# 臺北市政府環境影響評估審查委員會

## 第 123 次會議會議紀錄

討論案(一)：續審北投線空中纜車計畫環境影響說明書，  
提請 審議。

T13塔柱

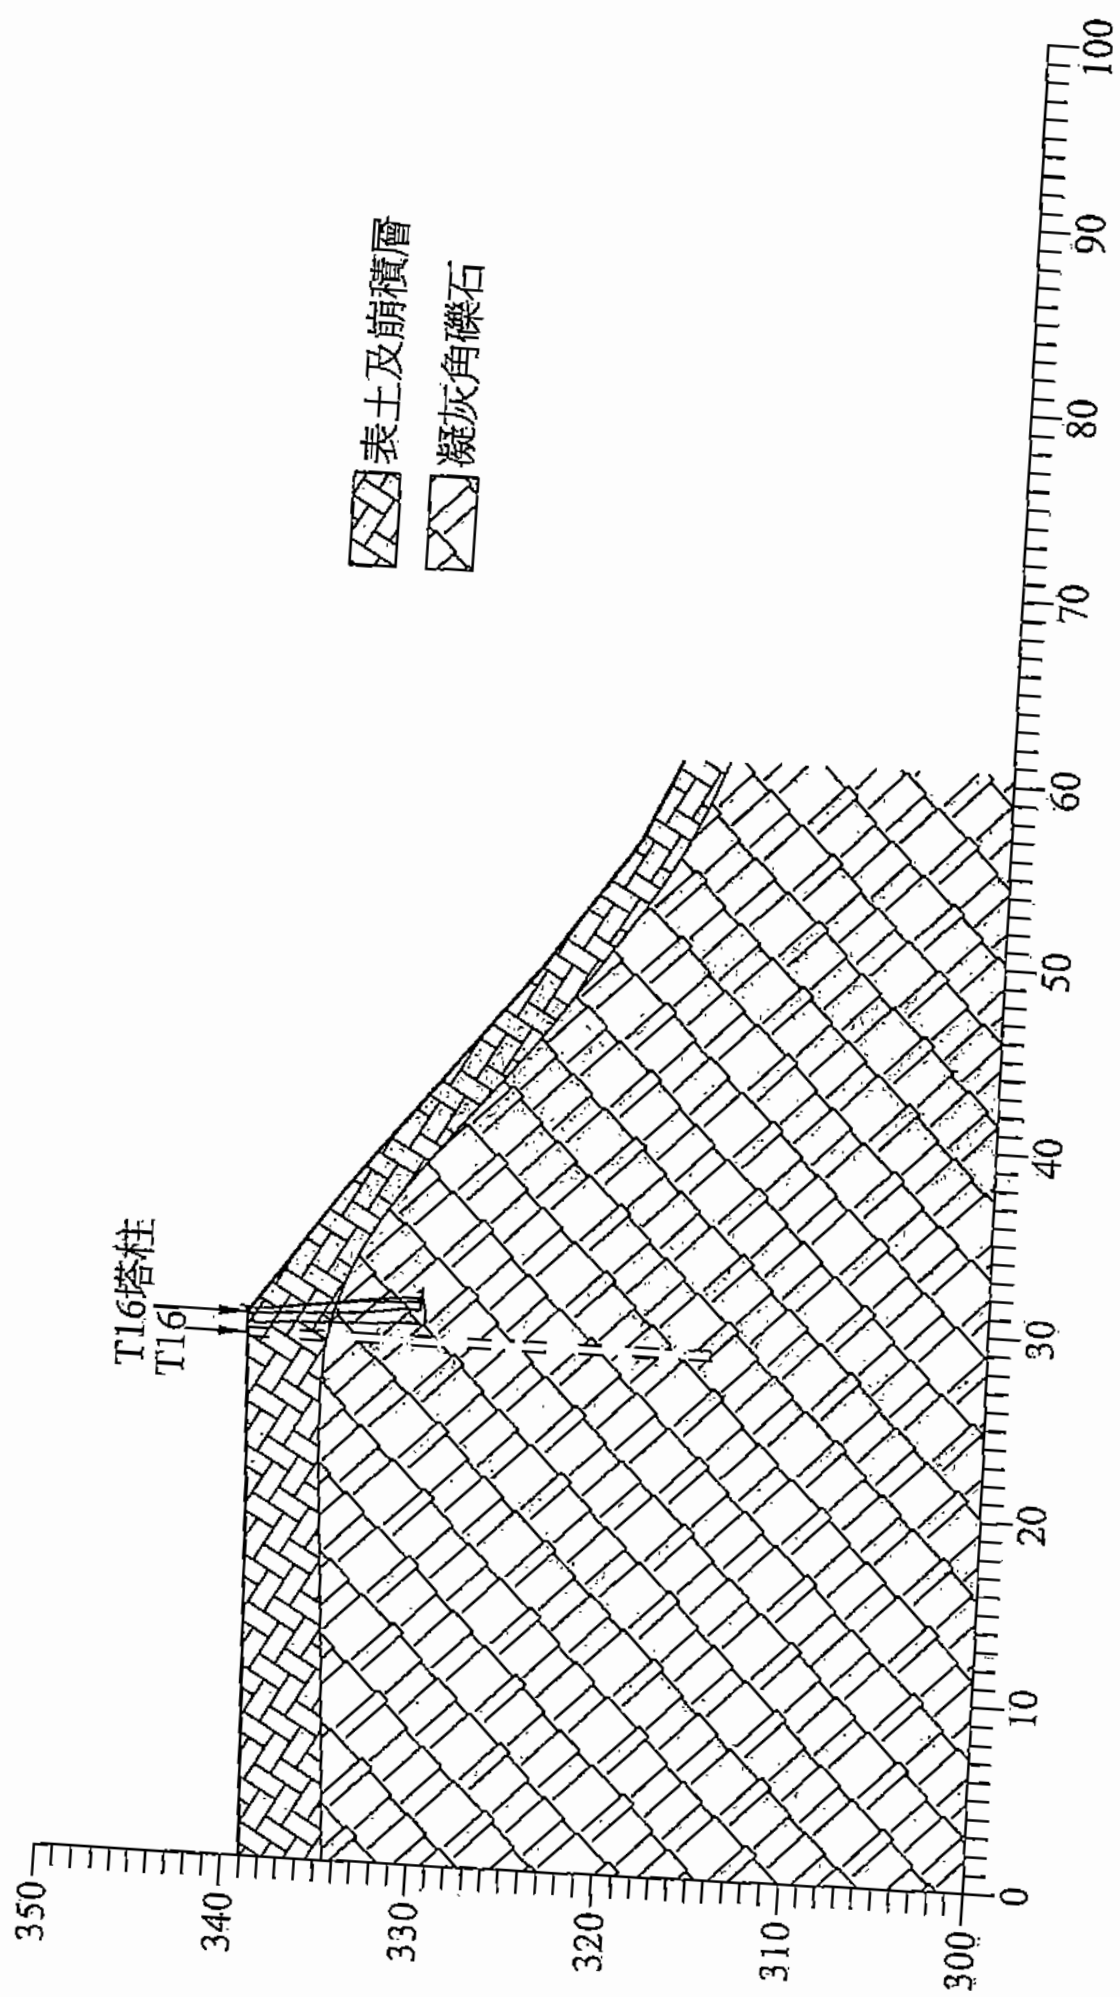
在此案的環評報告說明書引用了中和、綠島的火山角礫岩強度來作類比是不對的。若是在工程設計與評估時引用了錯誤的資料來進行判斷,那問題就很大。以報告中的地質剖面圖來看,其可分為三層:如 T14 塔柱有表土及崩積層、中度至強度風化安山岩、安山岩。但就我認為這三層全都是崩積層,中度到強度風化安山岩一定是崩積層,只是材質條件上下面稍微好一點,但都是不好的崩積層。

1. 地質報告中判斷為火山角礫岩的岩盤，實為崩積層，其土壤強度甚弱。環說書以它地年代較久的火山角礫岩評估，與現況不符，此錯誤會造成工程設計誤判上的問題。塔柱基樁僅落在崩積層上，其地質條件比貓纜還差。(P.4)
2. T13、T16、T18 皆位於邊坡，坡度大，護土薄，側向力支持力恐不足。(P.5,6,7)
3. 其報告應作更完善的現地地質調查，如力學試驗的問題很大。力學試驗點有不少都是選在崩積層中的石塊，旁邊其實都是土，它無法代表整個地層的力學特性(因為它不均質)。例如 P.8 中 T14 塔柱力學試驗(編號 PT14)在第 17.80 到 17.95 公尺深處取樣進行，以柱狀圖(P.9,10)來看上面鑑定為火山角礫岩(凝灰角礫岩，T14 的岩心箱照片(P.11)可看出其試驗的取樣點上、下皆為破碎的石塊或土壤，而並非完整的岩層。
4. 此本報告過於草率，且資料前後不一致，如 T21 的岩心箱照片(P.12)看起來一直到 17.5 公尺深都是砂，但前面的地質柱狀圖兩次鑽探都說他是安山岩(P.13,14)，所以實際地質情況是如何也不知道。
5. 針對此報告的結果，從地質的角度來看它的條件比貓纜弱上許多，若日後要興建，我個人認為非常擔心。

# T16

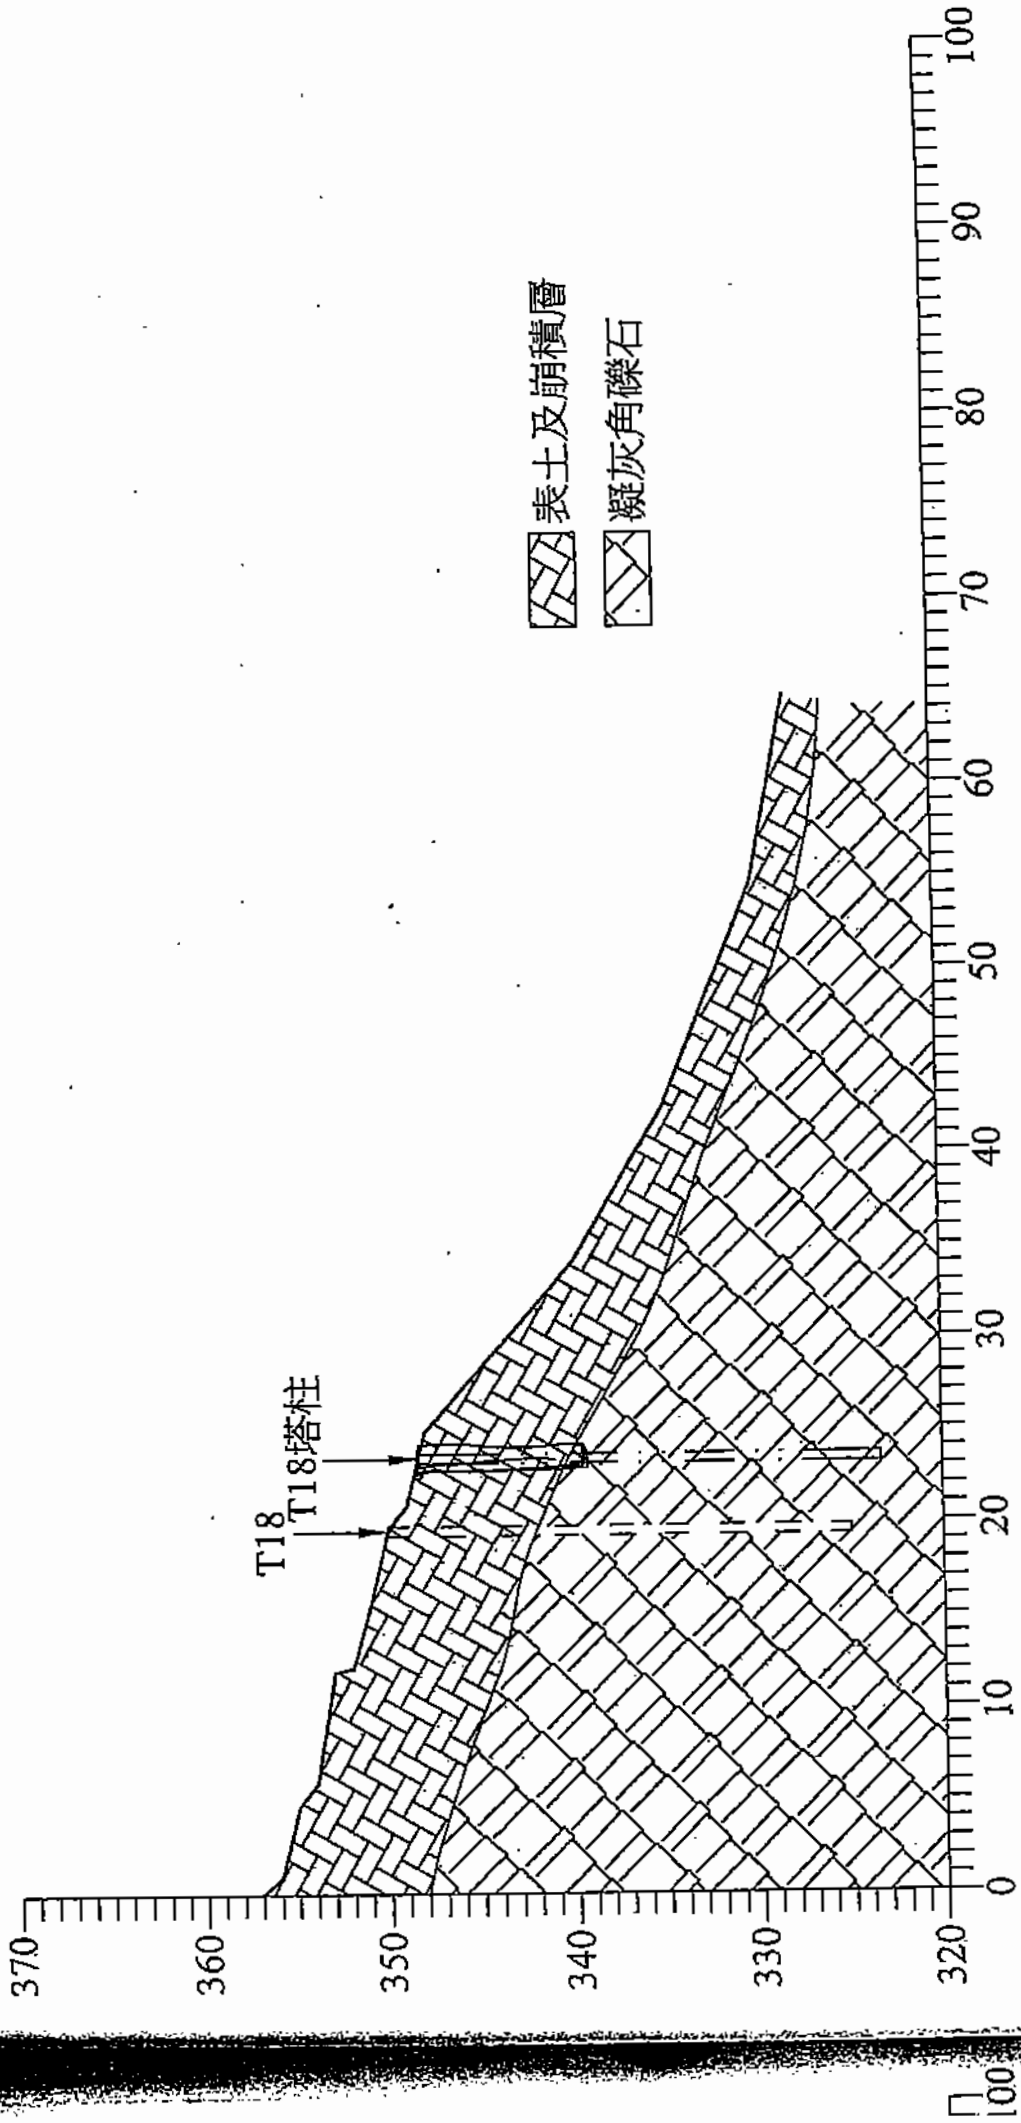
除此之外,當我們在考慮地質條件時不應只考慮重量,也應考慮側向支持力的問題。例如北纜像 T18、T16 塔柱看起來都是很危險的,其位於邊坡,坡度又陡,護土層太淺,支持力太差。塔柱座落在這些地質敏感區上,當颱風或東北季風吹拂時土層就會開始鬆動,很可能會有像貓纜 T16 塔柱一樣的問題。

「北投線空中纜車計畫」  
環境影響說明書

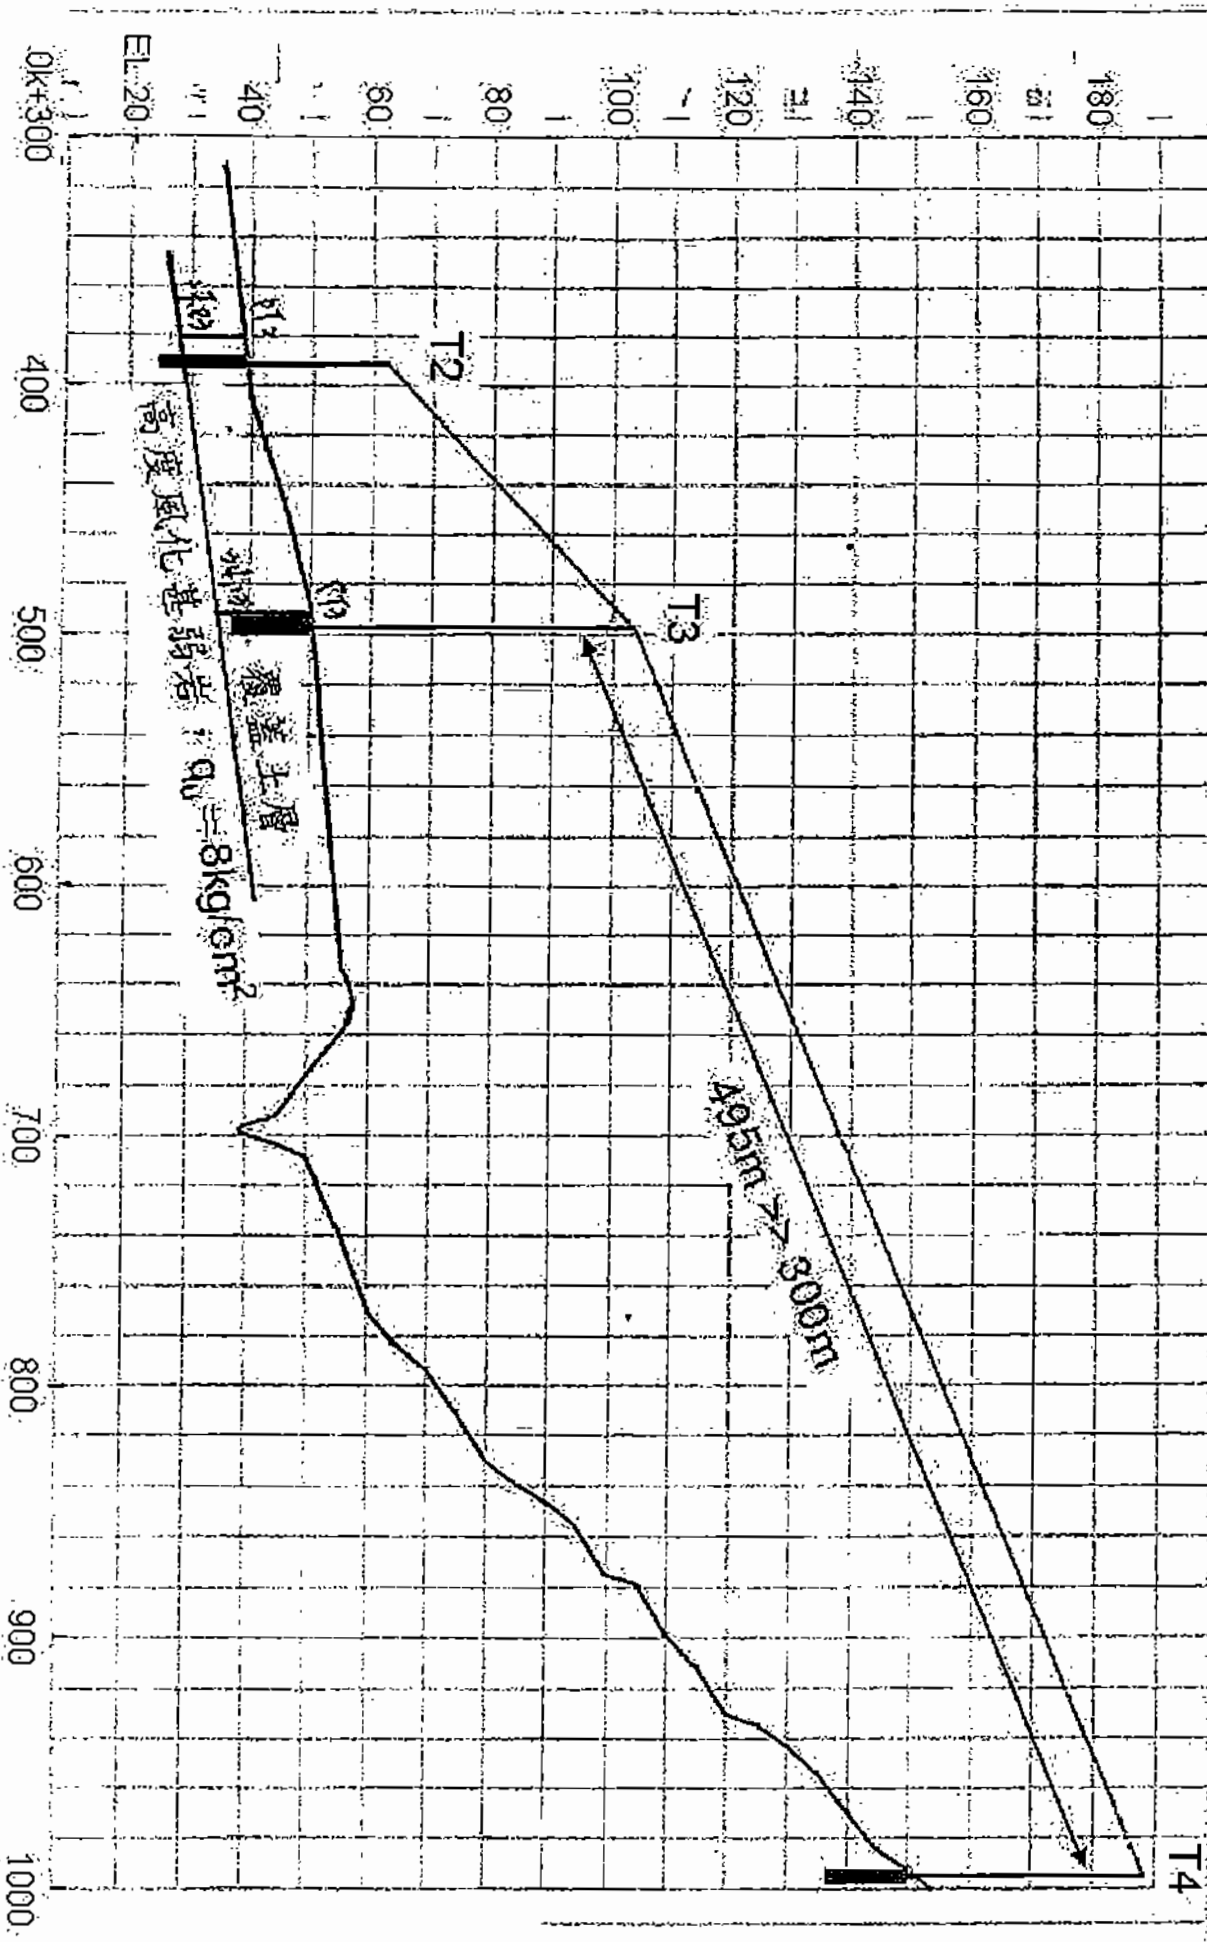
本案T3 ~ T4塔柱間距為495 m，則BOT商於2006年購入之相關纜車系統設備：如前準則所述之纜索、驅動輪、張緊裝置、動力系統、支柱構件等，均已不符間距495 m之需求，BOT商應加大、強化前述系統設備。

纜車系統運作時，車廂間距約50~60m。塔柱間距495m意味著有8~10個車廂吊掛在塔柱之間；遠多於間距300m之5~6個車廂。間距495m吊掛車廂數超過間距300m達65%，意味著當側風吹來時，車廂擺盪的橫向力亦超過65%。這些超過的橫向力均經塔柱傳遞至基樁，再由基樁傳遞至地層。

因此，地層之強度是否足以承載強大側風時之橫向力，至關重要。

13 各種開孔之狀況圖 自 Q1-15 7 層 25.00m 均為高度風化基弱岩。

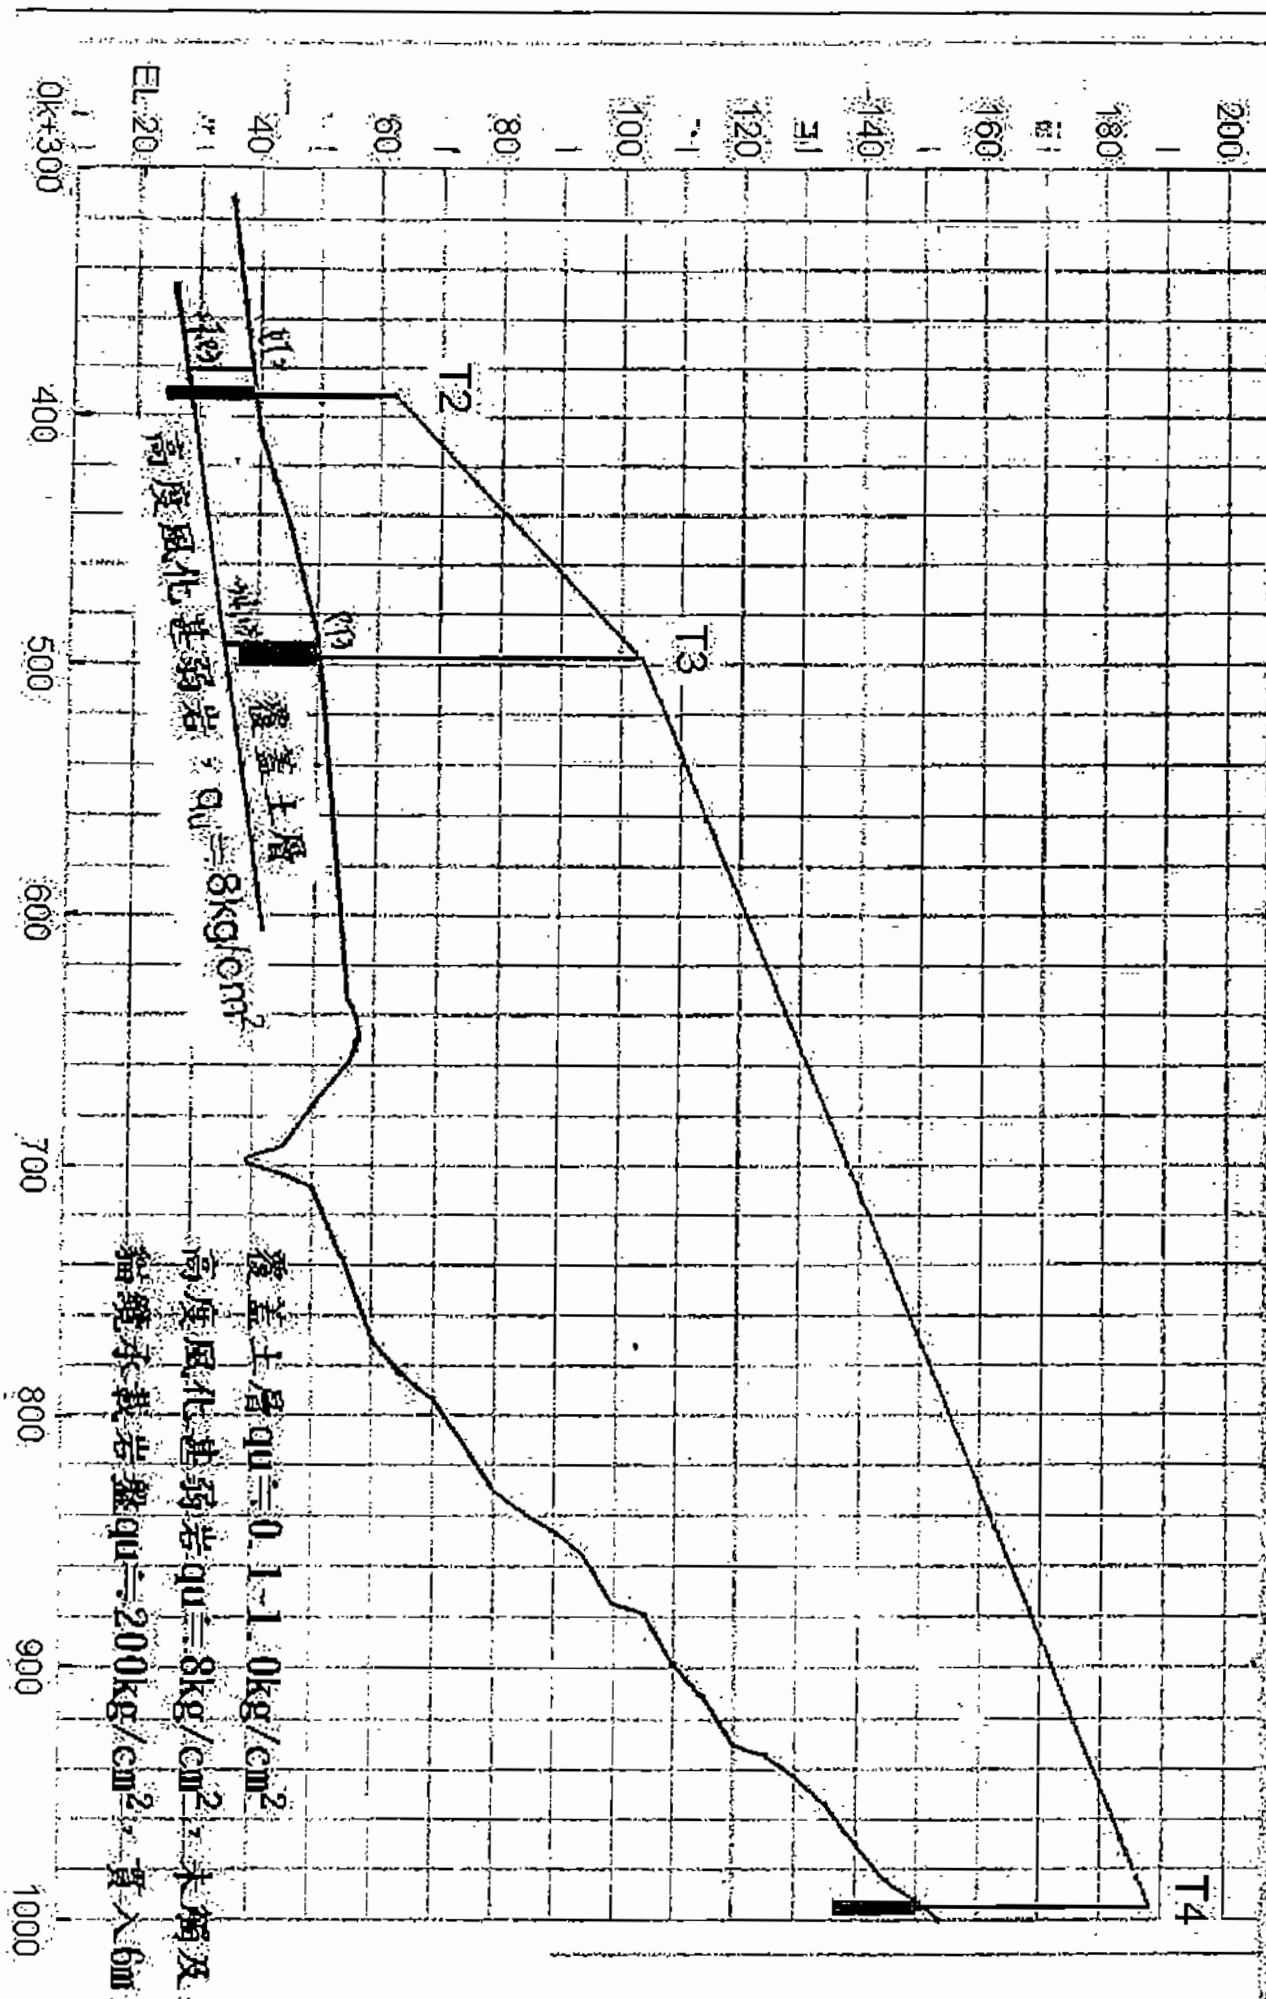
T3~T4塔柱間距為495m，高48.74m，其橫向力實遠大於其他塔柱。

然其基樁卻完全位於覆蓋土層中，連高度風化甚弱岩都未觸及。
